SPANNARM 56653

VERBESSERTE DARSTELLUNG DER MARKIERUNGEN

TECHNISCHE INFO NR. 1118

Dodge	Caliber
Mitsubishi	ASX, Lancer

Bild 4: Links, alte Schrauben M8x40mm.
Rechts, neue Schrauben M8x30mm.

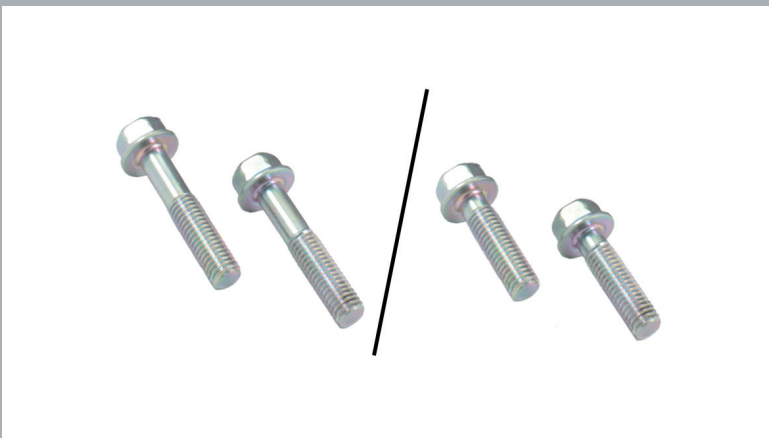
Aufgrund der geänderten Maße der Befestigungspunkte hat sich auch die Länge der Befestigungsschrauben geändert. Die Schrauben M8x40mm der alten Ausführung können bei dem modifizierten Spannarm nicht mehr verwendet werden. Sie müssen durch die beiliegenden Schrauben M8x30mm ersetzt werden (Bild 4).

Beim Einbau des modifizierten Spannarms müssen unbedingt die beiliegenden Schrauben verwendet werden.
